PIANO CAVE DELLA PROVINCIA DI VARESE SETTORE SABBIA E GHIAIA

VALUTAZIONE AMBIENTALE STRATEGICA

ALLEGATO 2 AL RAPPORTO AMBIENTALE

PROPOSTA DI CONTRODEDUZIONE ALLE OSSERVAZIONI E DI RECEPIMENTO DELLA VALUTAZIONE DI INCIDENZA

Figura 2 - Aree di allagamento e tiranti idrici massimi per T=10 anni, conseguenti alla realizzazione del 2° comparto (assetto transitorio)

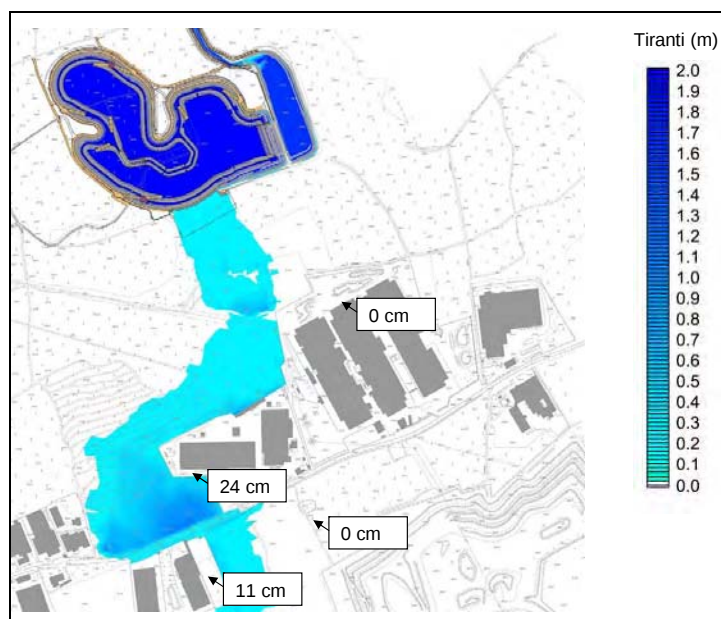
Di seguito si riportano le mappe illustrative delle aree di allagamento, rispettivamente con tempo di ritorno di 10 e di 100 anni, estratte da tale studio (Figura 2 e Figura 3).

Si fa notare che nelle simulazioni presentate il margine ovest della cava era ben più distante dalla recinzione FIAS rispetto allo stato attuale.

Figura 4 - Richiesta di Holcim A.C. Srl del 2/2015 di modifica al posizionamento dell'argine, favorevolmente valutata da Studio Maione e Regione - Ubicazione traccia sezione lungo il settore ovest di coltivazione nell'ipotesi di mantenere 30 m tra piede esterno argine e ciglio fronte di scavo

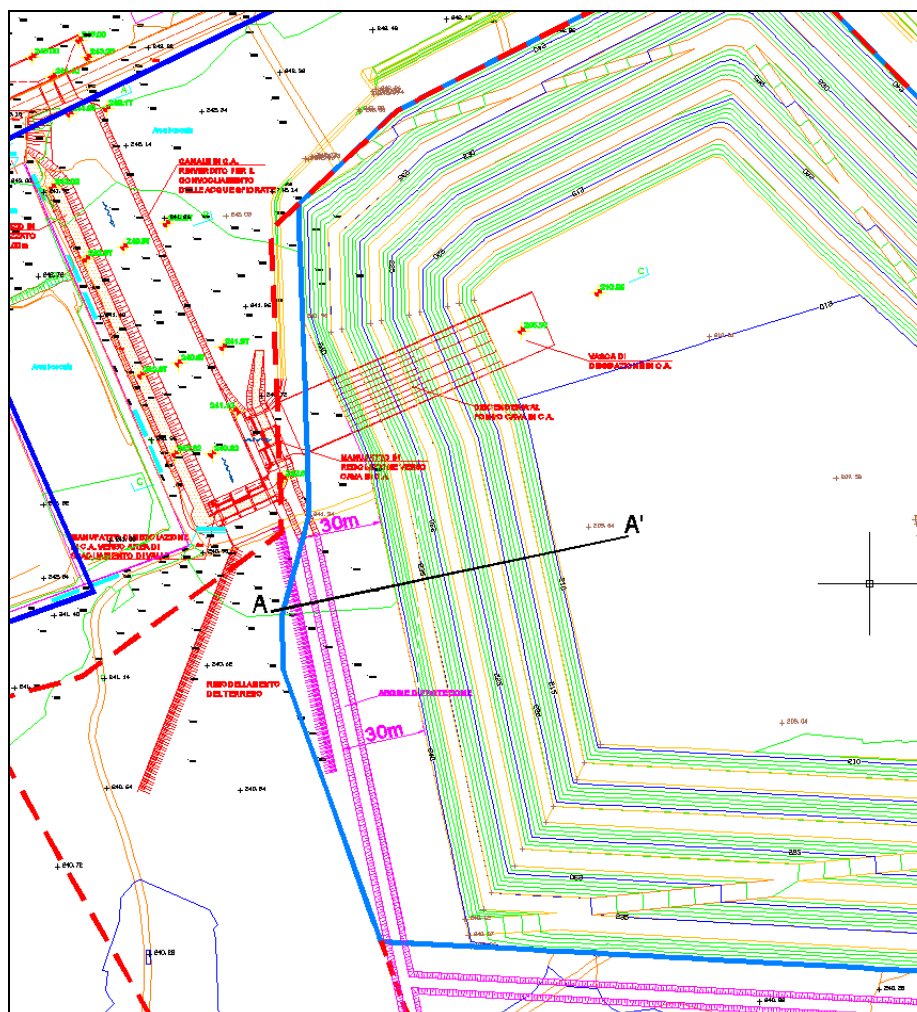
Sia lo Studio Maione (Atti regionali n.3087 del 26/03/2015) che la Regione Lombardia si sono espressi favorevolmente alla compatibilità col Progetto Maione della richiesta di Holcim A.G. Srl di modifiche al posizionamento dell'argine per portarne la distanza dal ciglio di scavo a 30 m (Figura 4), posizionamento poi autorizzato ed eseguito da Holcim in ottemperanza ai provvedimenti di Polizia Mineraria n. 48933 del 03/08/2015 e n. 67566 del 16/11/2015; bisogna però tenere conto che tali pareri favorevoli erano formulati considerato lo scenario complessivo di intervento, che prevedeva anche la costruzione del canale in calcestruzzo, successivamente non più attuata.

Pertanto, si ritiene che per escludere la eventuale funzionalità dell'area oggetto della richiesta di stralcio ai fini idraulici (eventualmente con interventi alternativi a quelli non ancora completati) debba essere effettuato uno studio idraulico che, nelle more della realizzazione dello scarico della vasca di Gorla Minore in Bozzente, dimostri che i 32 m di luce tra lo spigolo sud-est della recinzione FIAS e l'argine ad ovest della cava siano sufficienti a garantire un deflusso delle acque verso i boschi a sud, senza interazioni negative con le opere circostanti, anche in assenza del progettato canale.
